Norges vassdrags- og energidirektorat
v/ Ane Næsset Ramtvedt
v/ Marte Lundsbakken
Deres ref: 201904894-83

Trondheim, 20.04.2020

Faurefjellet vindkraftverk – behov for ytterligere avklaringer og redegjørelser

Figur 1 - NVEs aktsomhetssoner

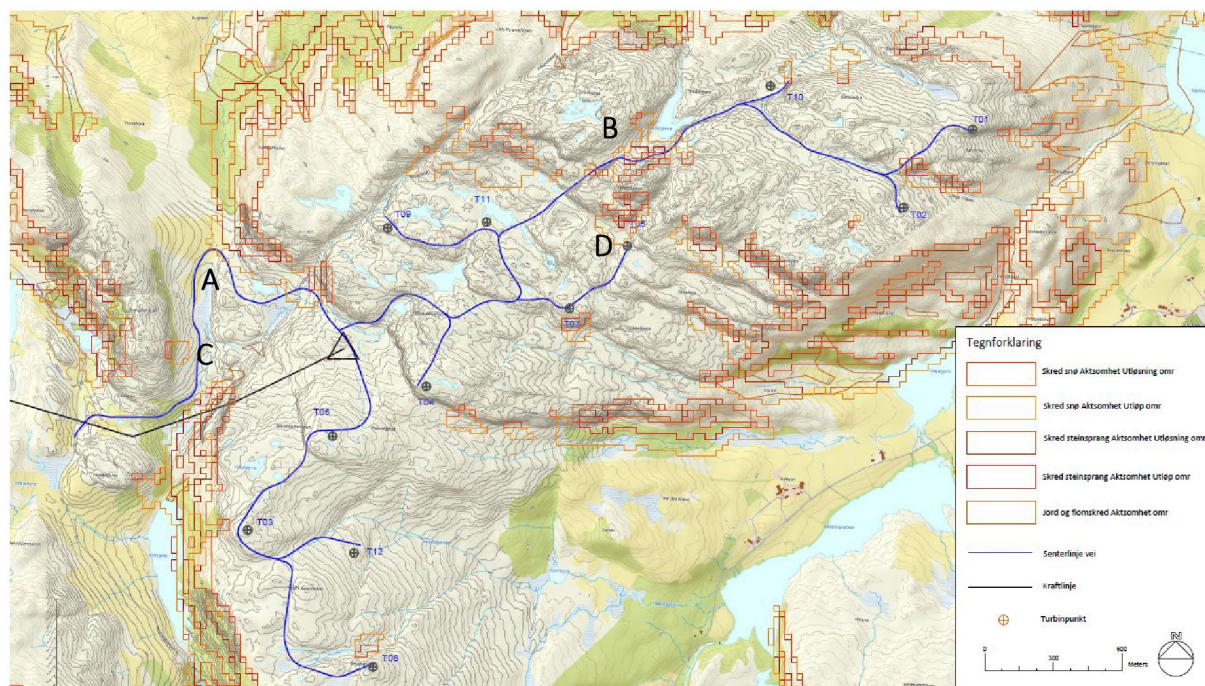
Forholdet til naturfare er ikke beskrevet i prosjektets MTA-plan.

Planområdet er kjennetegnet av at det er en del bratte skrenter før man kommer opp på selve platåene. Disse er deretter noe terrassert, dvs de ligger i ulike høyder med forholdsvis bratte skrenter/skråninger mellom platåene. Våre veglinjer mellom platåene er lagt slik at de følger naturlige åpninger i skrentene, men dette gjør også at vi enkelte steder er tett på eller i berøring med mulige områder med risiko for snøskred eller steinsprang.

Følgende områder kommenteres spesielt:

- A - Nordøst for adkomstvegen
Her vil en utløpsone for snøskred komme i befatning med veglinjen, noe den gjør også ifht dagens veglinje. Vi oppfatter ikke at snømengdene i dette området tilsier at vegen ikke kan følge ytterkanten av dette utløpsområdet.
- B – Vegføring gjennom Trodladalen mot Trodlatjønna
Vegen legges gjennom en dal med steile fjellsider spesielt på sørøstlig side. Kartene fra NVE identifiserer at deler av vegen går gjennom soner hvor både snøskred og steinsprang kan forekomme i traseen. Vår vurdering av forholdene tilsier at selv om vi her har forholdsvis

steile fjellformasjoner øst for veglinjen så er ikke disse av en befatning som innebærer en risiko som ikke er håndterbar både ifht etablering av veglinjen men også ifht bruk av vegen gjennom driftsfasen i prosjektet. Endelig plassering av veglinje innenfor inngrepsgrensen med tilhørende vurdering av omkringliggende fjellformasjoner vil gjøres i tett dialog med ingeniørgeologisk fagkompetanse.

- C – Oppgradering adkomstveg
NVEs kart identifiserer at det på østlig side av adkomstvegen vil kunne være fare for jordskred. Imidlertid er dette meget begrensede områder og disse kommer ikke i befatning med veglinjen hverken ifht utløsnings- eller utløpssonene.
- D – Bratt skrent ved turbin 5
Kartet identifiserer risiko for både snøskred og steinsprang. Imidlertid er turbin 5 plassert utenfor utløpssonen.

Figur 2 - Utsnitt detaljplan nettilknytning

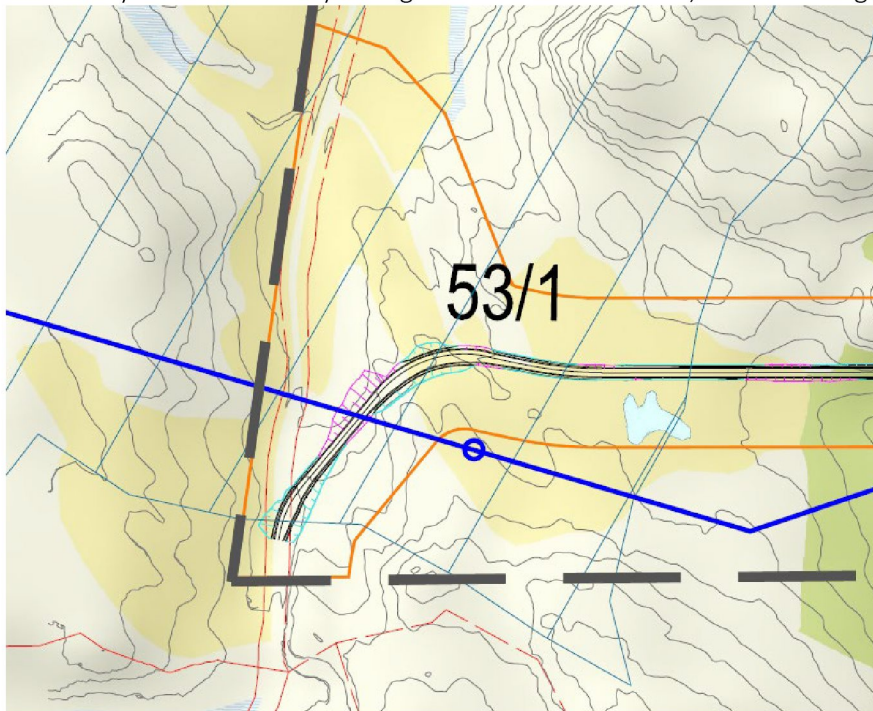
Det er i MTA-planen synliggjort et mulig behov for midlertidig rigg ved avkjøring fra Fylkesvegen i oppstartsfasen av prosjektet.

Det planlegges med at entreprenør for byggingen av infrastrukturen til vindkraftverket i veldig liten grad vil ha behov for riggfasiliteter før man etablerer rigg oppe på fjellet (ref rød trekant i utsnittet over). Ved behov for en enkel spisebrakke og lagring av noe utstyr vil man benytte riggområdet for linjeentreprenør som vist i utsnittet over. Dette området er allerede tilgjengelig via eksisterende skogsbilveg som er i god stand. Med andre ord vil dette området kunne tas i bruk umiddelbart ved oppstart av arbeidene, og det vil ikke være behov for eget riggområde ved avkjørselen fra Fylkesvei.

Figur 3 – Utsnitt detaljplan som viser ny avkjøring

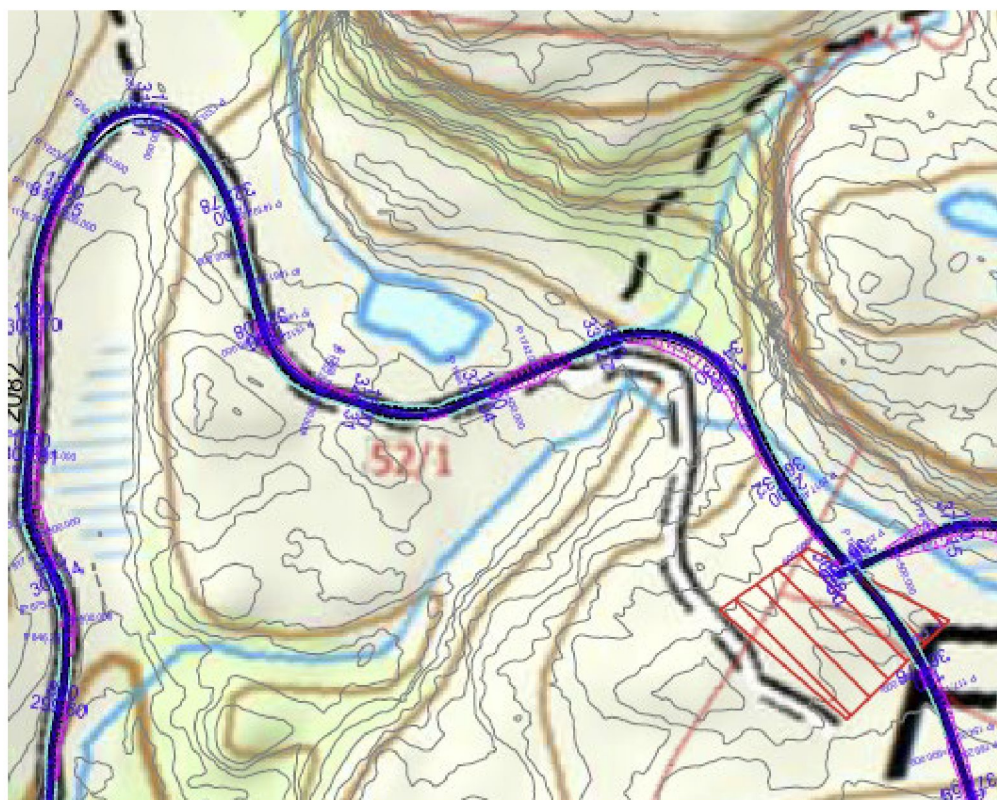
Orienteringen av krysset avhenger primært av hvilken retning turbintransporten kommer inn. Slik eksisterende veg ligger i dag vil geometrien være tilpasset en inntransport fra nord. Imidlertid ser vi at det er mer hensiktsmessig å komme med turbintransport fra sør, som redegjort for i MTA-planens kapittel 5. Dette skyldes primært et ønske om å redusere forstyrelsene for hubro samt at nødvendige utbedringsarbeider på eksisterende veg for å legge til rette for transport inn fra sør vurderes å være betydelig mindre omfattende enn ved å velge transport inn fra sør.

For å sikre en hensiktsmessig stigning på vegen etter avkjøringen er det nødvendig å etablere selve avkjøringen før Fylkesvegen mister høyde frem mot eksisterende avkjøring. Derfor er krysset tegnet som et Y-kryss (slik også eksisterende avkjøring er utformet) og hvor vi da får tilstrekkelig veglengde til å ha en hensiktsmessig stigning opp mot punktet hvor man knytter seg til eksisterende veg.

Det vurderes hensiktsmessig at ny avkjøring etableres permanent og det planlegges med at eksisterende avkjøring fjernes og at eksisterende vegstrekk som da ikke vil benyttes lenger revegeteres. Nødvendige tillatelser fra vegmyndighetene vil bli fremskaffet før utførelse. Det kommenteres for øvrig at Statens vegvesen i sin høringsuttalelse til MTA-planen ikke har fremmet kommentarer som tilsier at en slik avkjøring ikke er gjennomførbart.

Figur 4 - Adkomstveg - eksisterende og ny trase

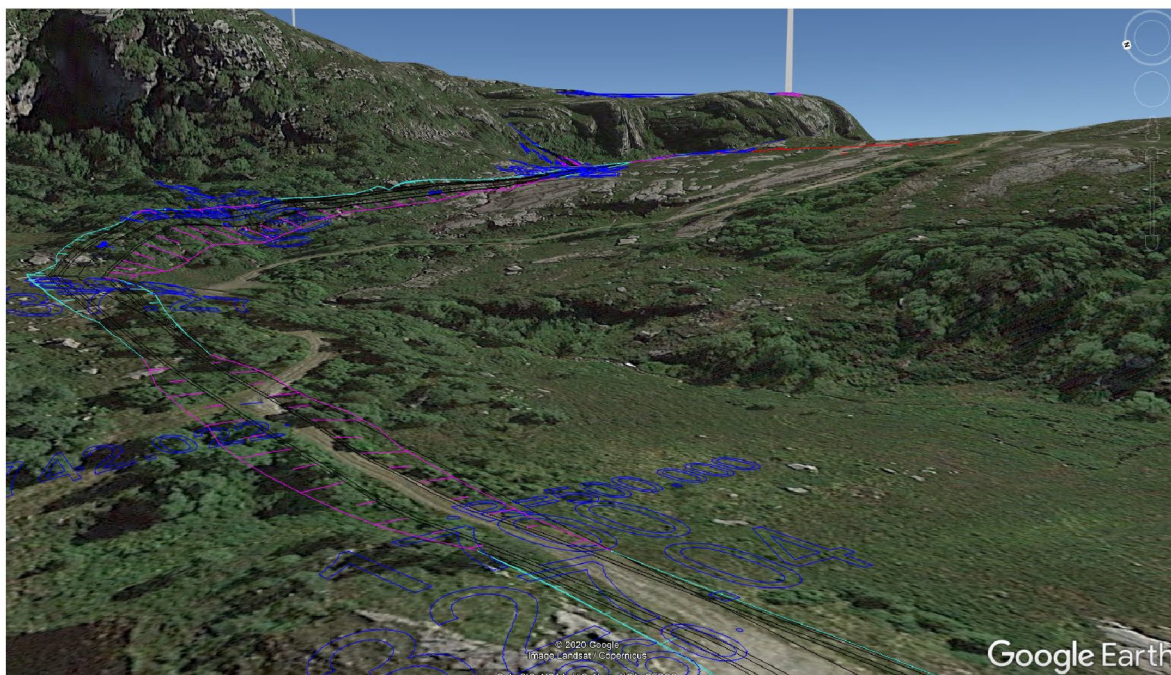
I det siste strekket langs adkomstveien før denne når riggplassen er det også foreslått en mindre justering av traséen, som angitt i figuren under.

Eksisterende veg har langs dette strekket en stigning på opp mot 18%. Ettersom dette er hovedvegen inn til prosjektområdet, og alle turbintransporter derfor må passere dette strekket, ønsker vi å etablere adkomstvegen med en stigning som er maksimalt ca 12-14%. Vi har derfor vurdert det som hensiktsmessig å etablere en ny trase dette siste strekket og på den måten unngå en stigning som innebærer økt risiko ifm kjøring både under bygging og i driftsfasen. En tilpassing av stigningsgraden på eksisterende trasé vil etter våre vurderinger medføre større terrenginngrep i form av fylling og skjæring, og er derfor ikke vurdert å være en aktuell løsning.

Det planlegges da med at eksisterende veg ikke brukes lenger. Denne fjernes og revegeteres.

Figur 6 - Utsnitt revidert detaljplan

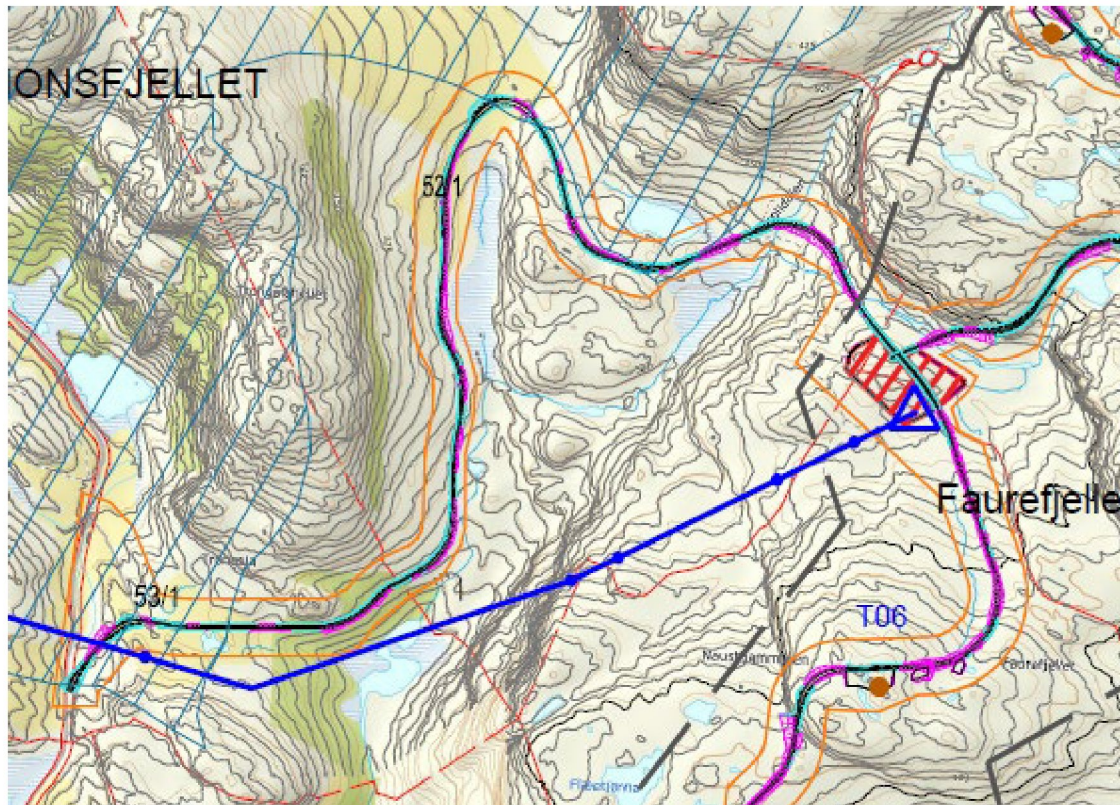
Som NVE kommenterer viser detaljplanen at planområdet er tegnet slik at også adkomstvegen er innlemmet. Vi ser at dette kan være misvisende og ønsker å tydeliggjøre at når det gjelder adkomstvegen så vil eksisterende trase benyttes med unntak av en omlegging ved avkjøring fra Fv 4314, samt en justering av siste del av linjen før man kommer opp på selve platået hvor riggplass og mellomlagringsareal planlegges etablert, ref ovenstående punkt. Dette betyr at vi for denne vegen ønsker å forholde oss til en inngrepsgrense som skissert i detaljplanen, uten at adkomstveien inngår som en del av planområdet. Som det fremkommer av MTA-planen har vi snevret inn planområdet men plangrensen som nå krysser adkomstvegen er plassert identisk med plangrensen slik den foreligger i konsesjonen, ref figur nedenfor.

For ordens skyld er det utarbeidet en ny detaljplan hvor plangrensen utelukkende forholder seg til området på fjellet. Denne følger vedlagt.
